RAPORT DE AUDIT DE SIGURANȚĂ RUTIERĂ
- STADIUL 1-

„Autostrada Brașov – Târgu Mureș - Cluj – Oradea, Subsecțiunea 3A2: Nădășelu –Mihăiești (km. 8+700 – km. 25+500) și Secțiunea 3B: Mihăiești – Suplacu de Barcău (km.0+000 – km.80+054) ", sectorul de drum Autostrada Brașov – Târgu Mureș – Cluj – Oradea, Subsecțiunile:

Auditori: **ing. Gabriela COSTESCU**
ing. Laurențiu HERMENIUC

Contract A.R.R. 28216/19.09.2017

PROFIL TRANSVERSAL TIP RESTABILIRI LEGATURI RUTIERE NR. 1

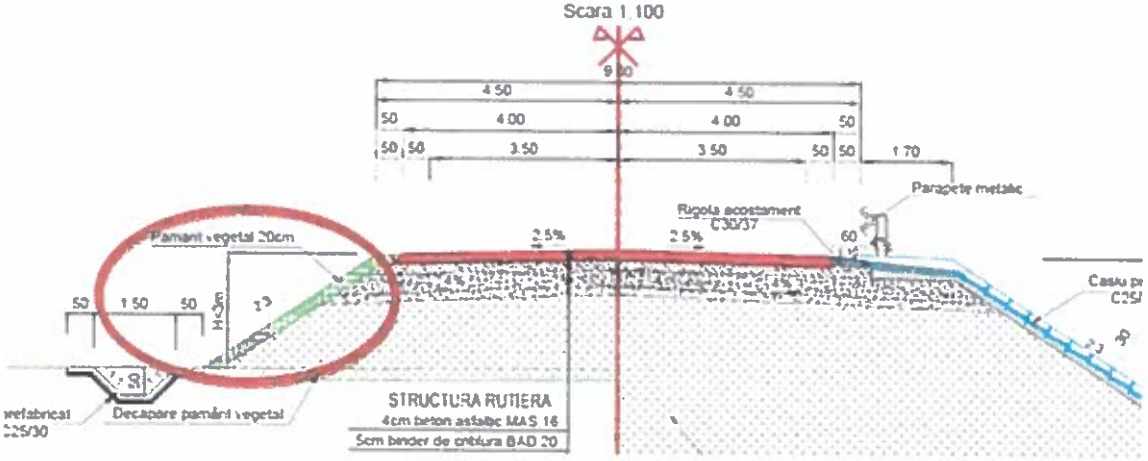
(2) Profilul transversal tip proiectat pentru drumurile relocate prevede parapete de protecție pentru înălțimi ale rambleului mai mari de 3m. Din planșele prezentate nu se poate vedea clar dacă este luată în considerare și adâncimea șanțului proiectat.

Parapetele de protecție se va proiecta pentru rambee cu înălțimea mai mare de 2m, măsurate de la fundul sanțului proiectat la muchia taluzului.

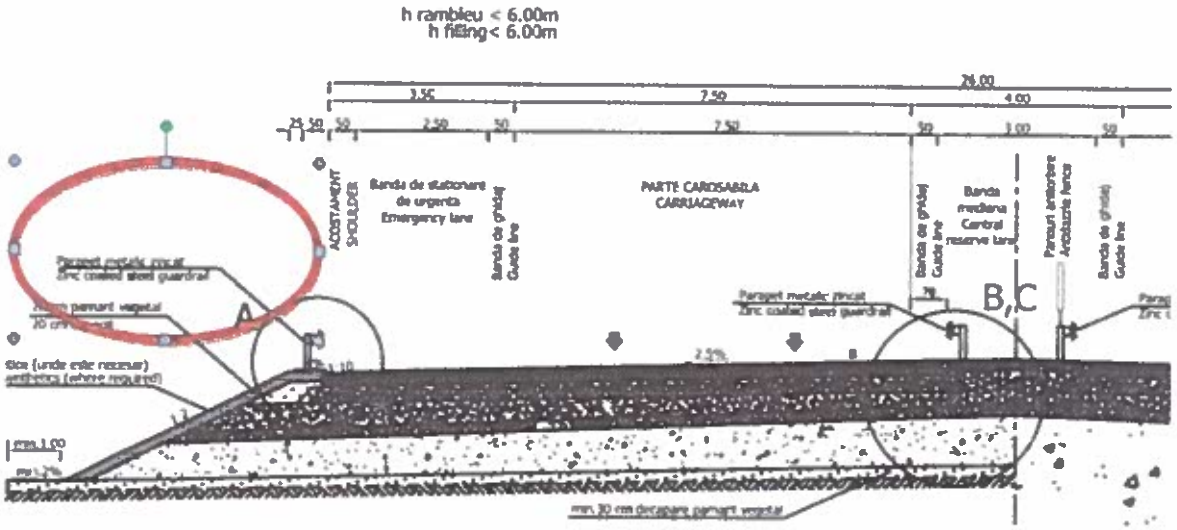
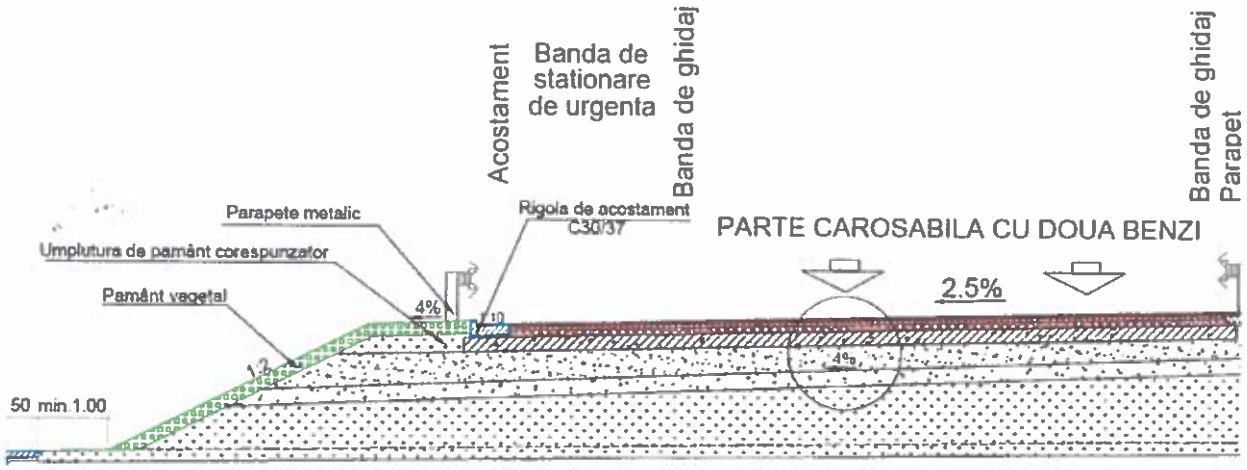
(3) In profilurile transversale tip din documentația tehnică pusă la dispozitie, pentru toate secțiunele, nu este precizat nivelul de protecție al parapetelui proiectat. In spatele parpetelui de protecție proiectat este necesară asigurarea lățimii de lucru.

La această faza de proiectare, sau la următoarea fază de proiectare, se vor completa profilurile transversale tip cu informații privind nivelului de protecție și cu asigurarea lățimii de lucru a parapetelor de protecție proiectate. Asigurarea

omogenității soluțiilor tehnice (pentru situații similare se vor aplica soluții similare) pe întreaga lungime a autostrazii.

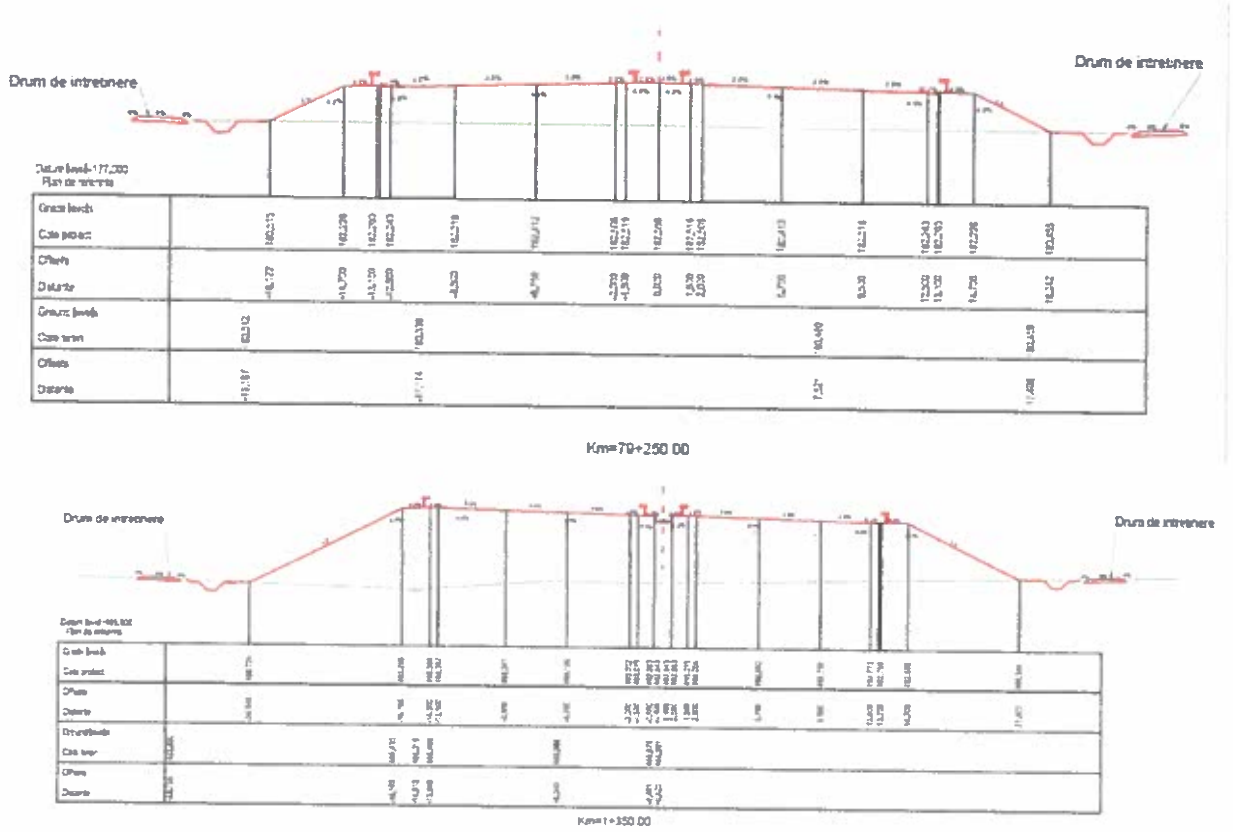
(4) Profilurile transversale caracteristice puse la dispoziție nu conțin informații privind zona de siguranță și împrejmuirea proiectată corespunzător profilurilor transversale tip.

Completarea profilurilor transversale caracteristice cu informații privind zona de siguranță și împrejmuirea proiectată.

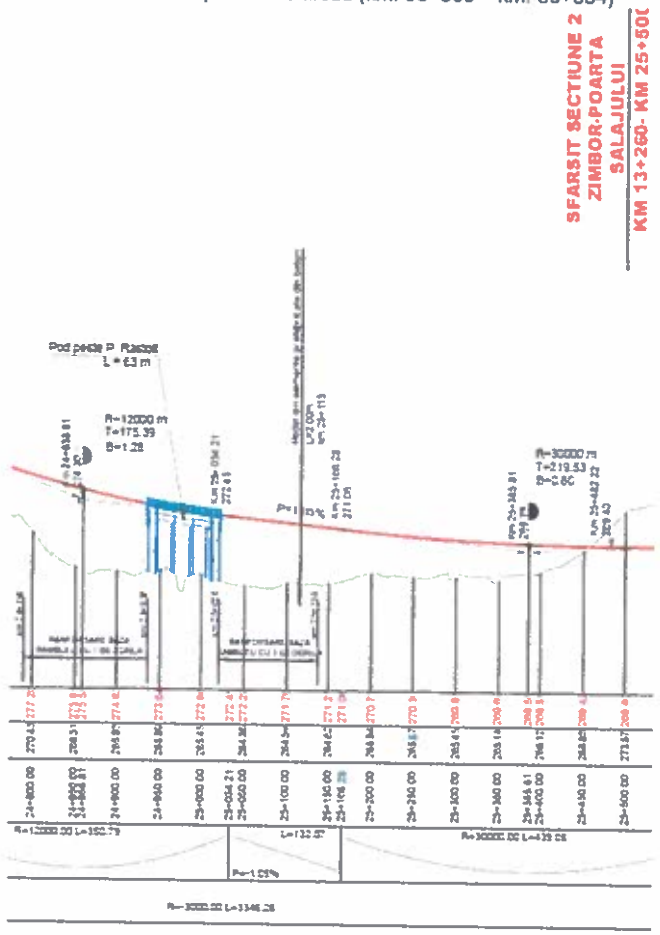
(5) In documentația analizată s-a constatat că sfârșitul secțiunii 3B2: Zimbor – Poarta Sălajului (km. 13+260 – 25+500) se găsește pe racordări de aliniamente în plan orizontal ți vertical. Acest fapt poate crea dificultăți la fazele următoare de proiectare și execuție privind preluarea și detalierea elementelor geometrice ale traseului.

Pentru faza următoare de proiectare, Beneficiarul va avea în vedere asigurarea continuității elementelor geometrice ale traseului, ținând cont de posibilitatea ca următoarea fază de proiectare să fie elaborată de proiectanți diferiți față de cei care au întocmit studiile de fezabiliate.

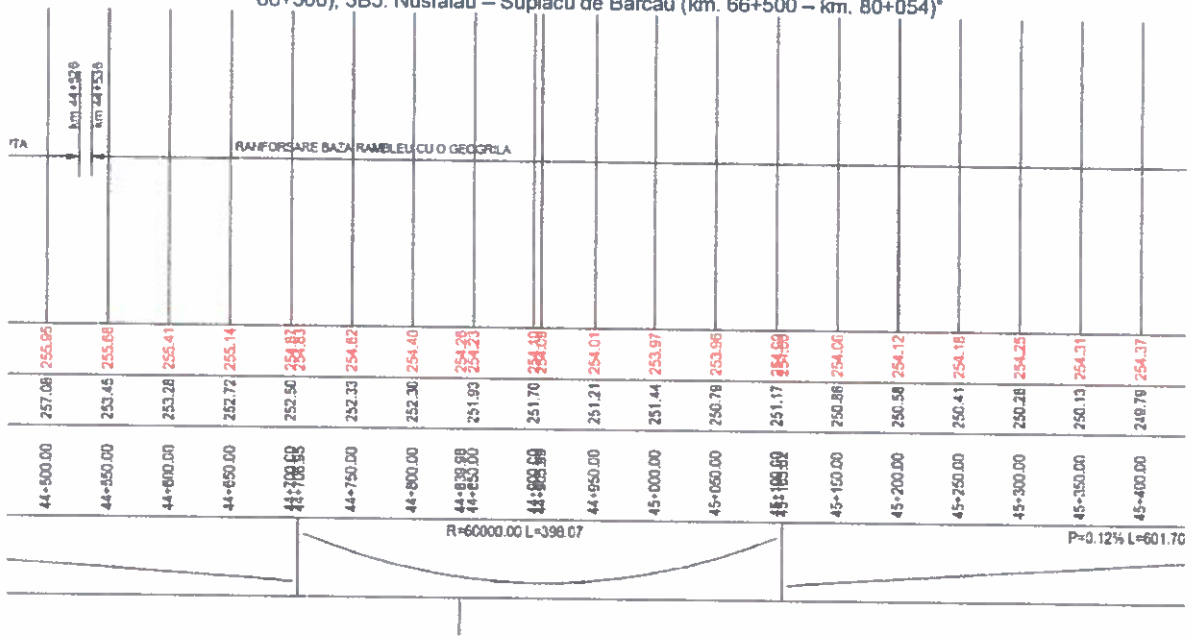
(7) S-a constatat proiectarea de declivități cu valoare mai mica de 0,3% fapt ce ar putea favoriza stagnarea apelor pe suprafata carosabilă a autostrăzii și producerea fenomenului de acvaplanare.

La faza următoare de proiectare se va acorda o atenție sporită asigurării condițiilor de evacuare a apelor de pe suprafața carosabilă, pentru eliminarea oricăror situații care pot favoriza acvaplanarea.

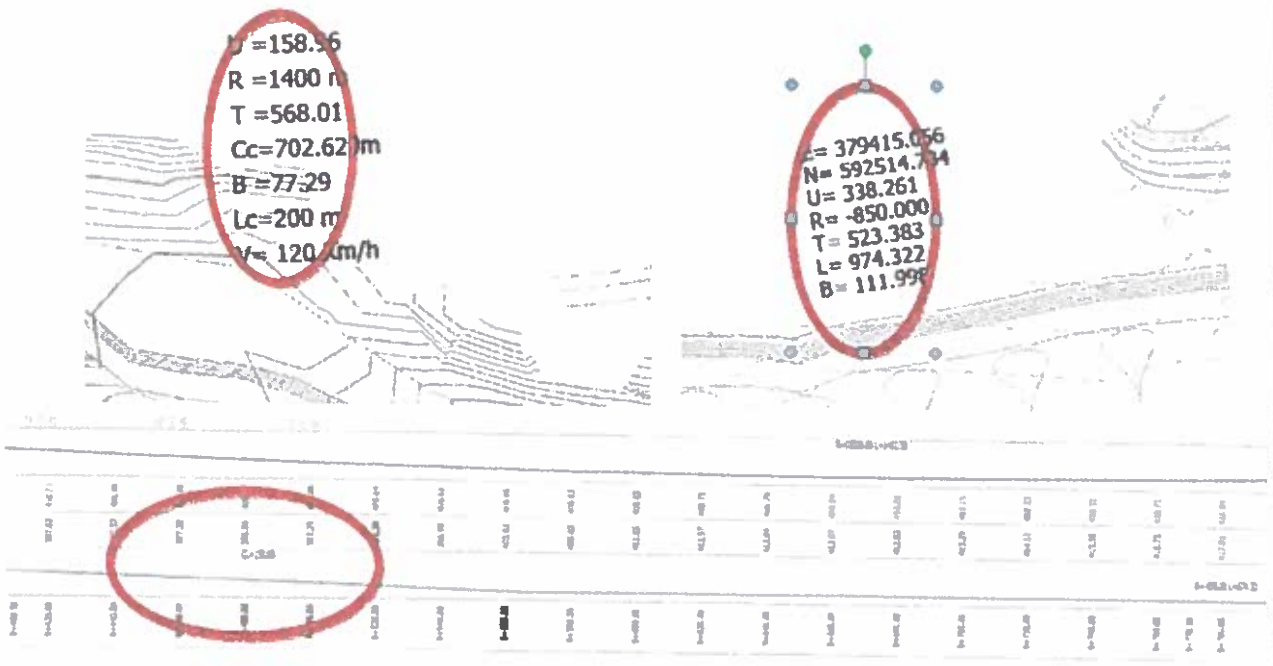
(8) Planurile de situație puse la dispozitie nu conțin informații complete, corelalte cu profilul longitudinal privind elementele geometrice ale traseului, în sensul că acestea nu sunt specificate în mod unitar, proiectul fiind dificil de urmărit și de înteles putând genera greșeli și confuzii la faza următoare de proiectare.

Exemplu" pentru curba de la km 3+900 cu R=850m pe planul de situație nu sunt menționate viteza de proiectare și lungimea clotoidei. (lungimea clotoidei apare in profilul longitudinal).

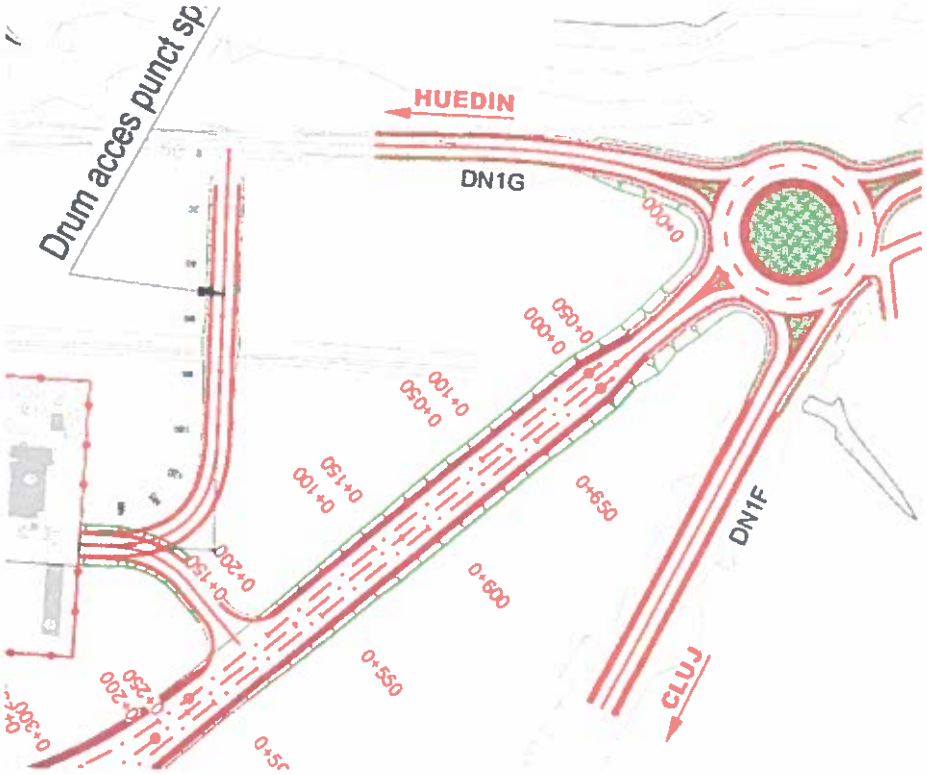
(11) Modul de numerotare și kilometrare a bretelelor nodului rutier de la km 12+800 - Zimbor este confuz existând suprapuneri între acestea.

Numerotarea clară și distinctă a bretelelor nodului rutier pentru evitarea confuziilor la faza următoare de proiectare.

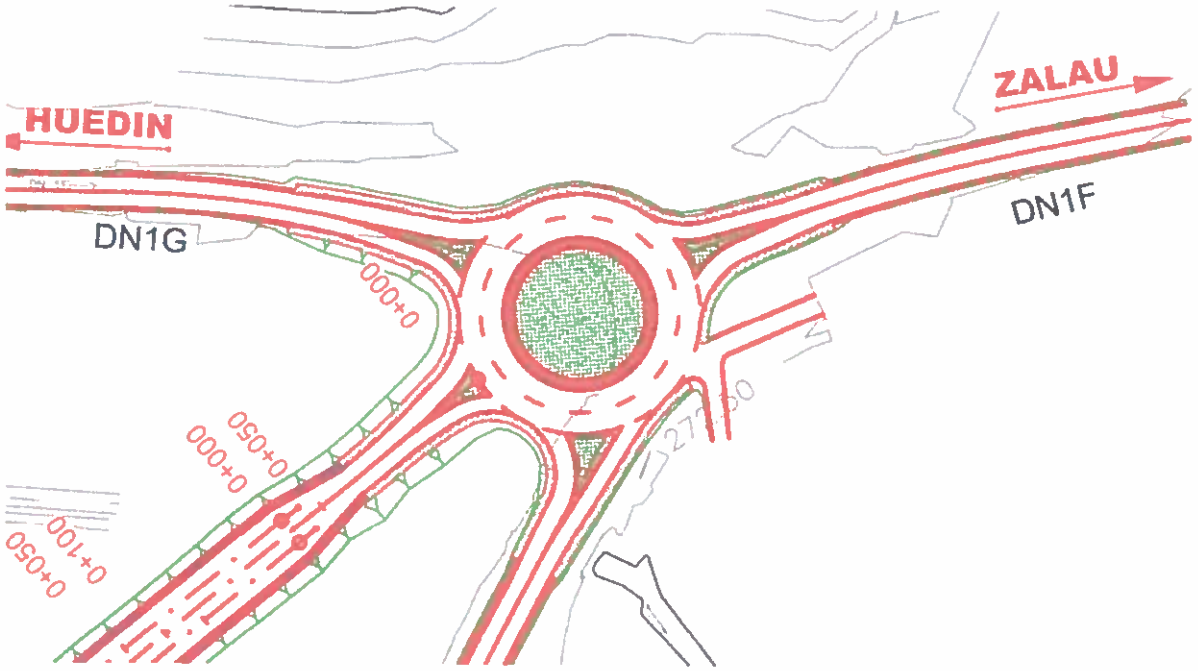
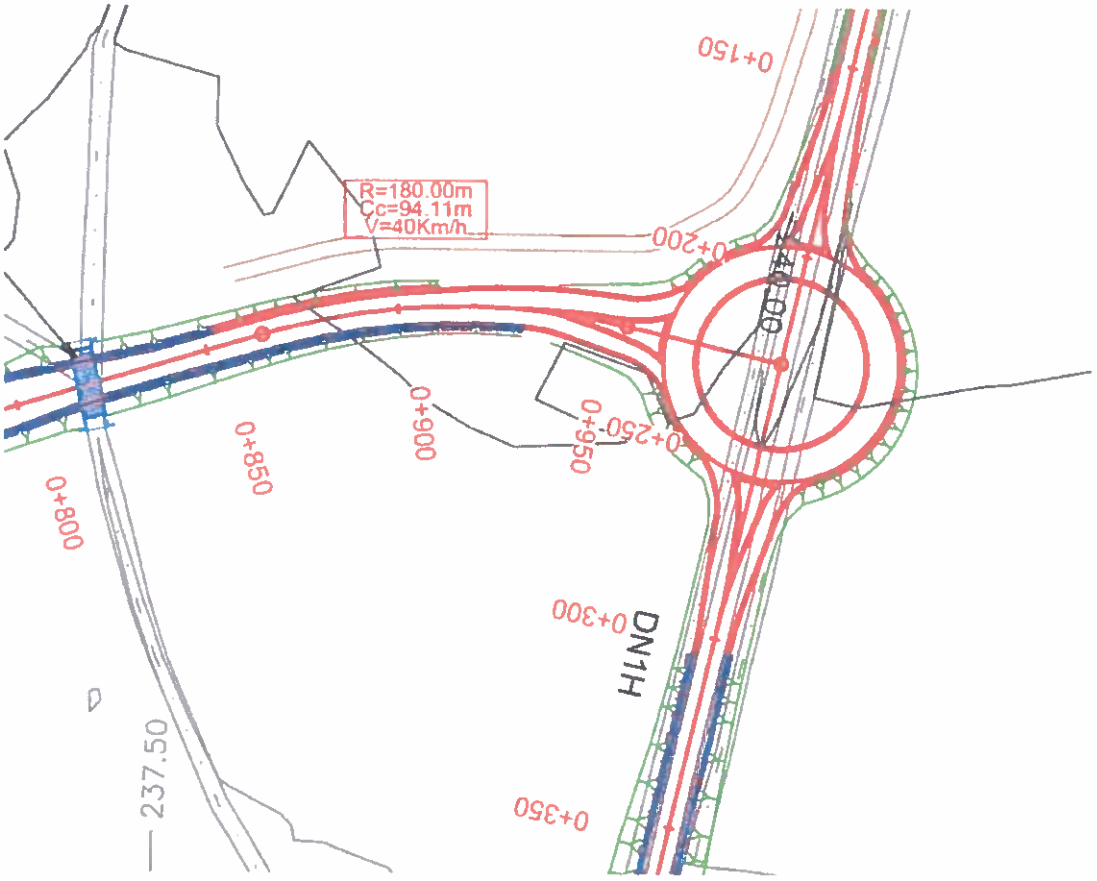
(12) Pentru giraţiile proiectate la nodurilei rutiere Zimbor de la km 12+800 şi Nusfalău de la km 67+400, nu sunt precizate pe planul de situație

elementele geometrice proiectate, raze ale insulei centrale si de racordare a ramurilor , lățimi ale părții carosabile , dimensiuni insule de trafic etc.

Completarea planului de situație cu elementele geometrice de amenajare a intersecției giratorii, în conformitate cu rezulatele calculului capacității de circulație a giratiei.

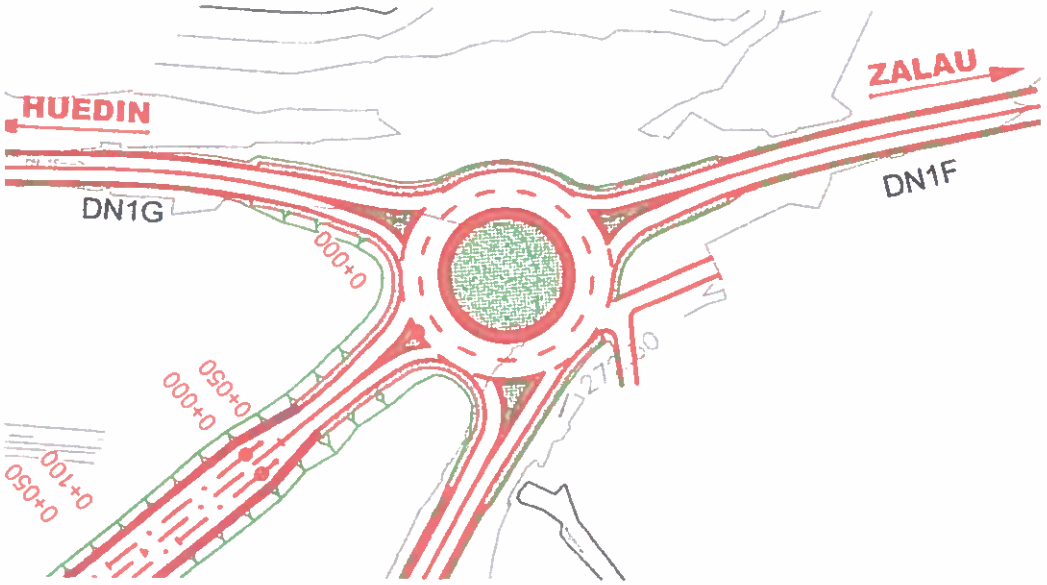
(13) Ramura giratiei reprezentată de DN1F nu este proiectată radial la insula centrală ci tangențial, permițând vehiculelor care vin de la Cluj pe DN1F să intre cu viteză mare în intersecția giratorie. In plus, pe plan mai este reprezentată o a 5-a ramură pentru care nu este precizată direcția de mers și modul de amenajare.

Amenajarea intersecției giratorii astfel încât ramurile să fie dispuse radial și unghiurile dintre ramuri să aibă valoare cât mai apropiată de *90 °* pentru a asigura accesul în giratie cu viteza proiectată și vizibilitatea la intrarea în giratie pentru toate ramurile .

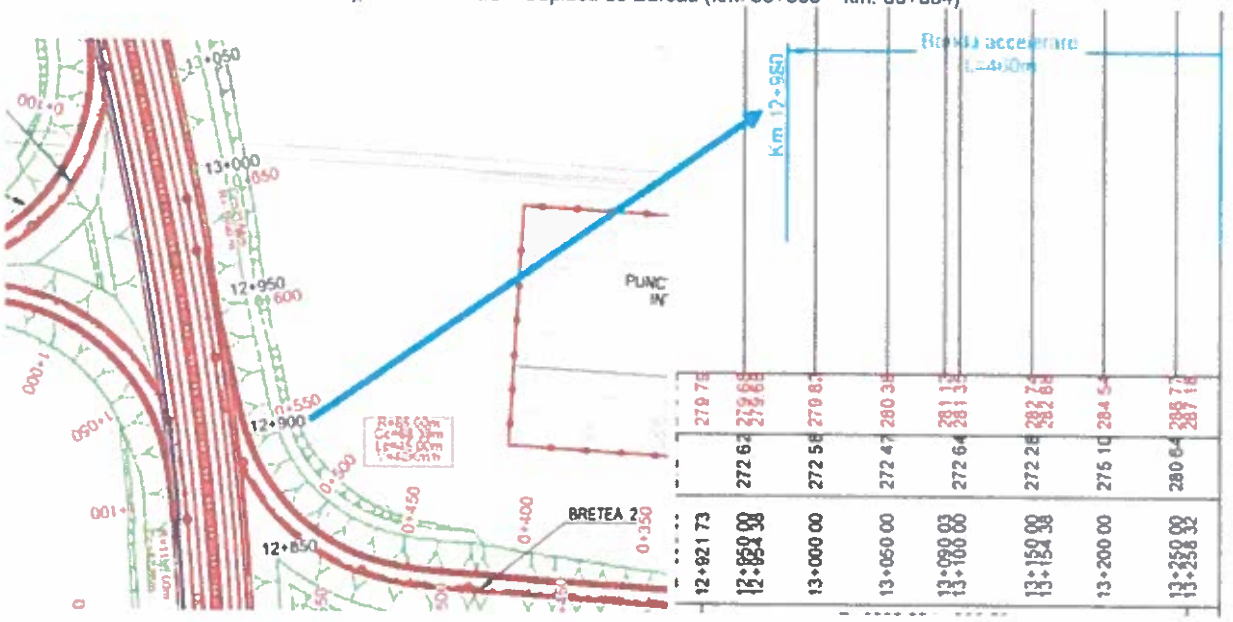
(14) Banda de accelerare proiectată pentru accesul pe autostradă de pe breteaua 2, nu este corect reprezentată (pozitionată) pe profilul longitudinal al autostrăzii. Conform planului de situație breteaua 2 se intersectează cu autostrada la km 12+890 si nu la km 12+980 cum apare pe profilul longitudinal.

Corelarea pieselor desenate privind elementele geometrice proiectate ale nodului rutier cu elementele geometrice ale autostrăzii.

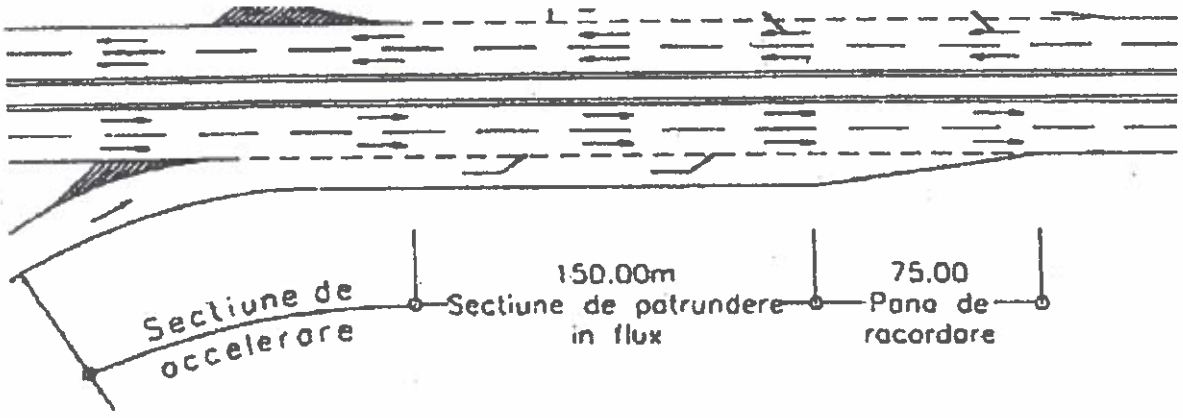
(15) Banda de accelerare proiectată pentru accesul de pe breteaua 2 are lungimea mai mică decât valoarea recomandată de normativ pentru accelerarea la intrarea pe o rampă de 5%, care începe la km 13+258 (punctul de tangență al racordării verticale). Lungimea secțiuninii de accelerare este de 455m la care se adauga 150m secțiunea de pătrundere și 75 m pana de racordare , deci în total este necesară o lungime de 680m pentru intrare în fluxul de circulație pe autostradă , de pe breteaua 2.

Asigurarea lungimii necesare a benzii de accelerare pentru intrarea în fluxul de circulație de pe autostradă .
